VYSVĚTLENÍ ZADÁVACÍ DOKUMENTACE č. 1

„Kanalizace Penčice“

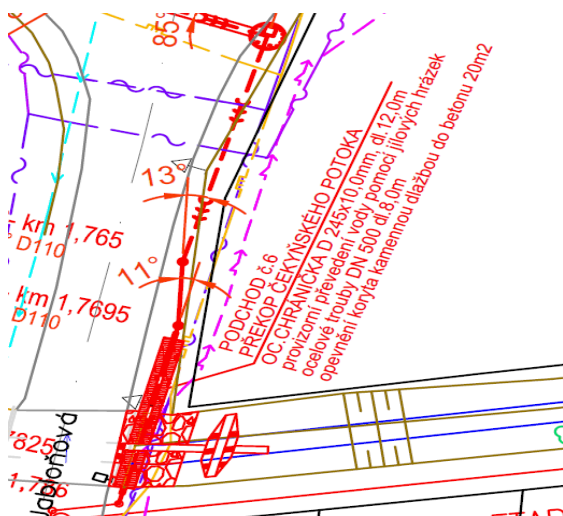
„Na budoucím místě staveniště je v současné době zalesněný úsek. Řádově desítky stromů.

- jakým způsobem se bude řešit kácení, vytrhání a odvoz pařezů? Zajistí si zadavatel sám, nebo doplní do VV?“

Odpověď na dotaz č. 1:

Zadavatel doplňuje VV, konkrétně objekt SO 01.01.U, který je přílohou tohoto dokumentu jako *Příloha č. 1_DI_2452-soupis prací a dodávek-vč.VV-slepý.-rev.2 a Příloha č. 1_DI_Doplnění*.
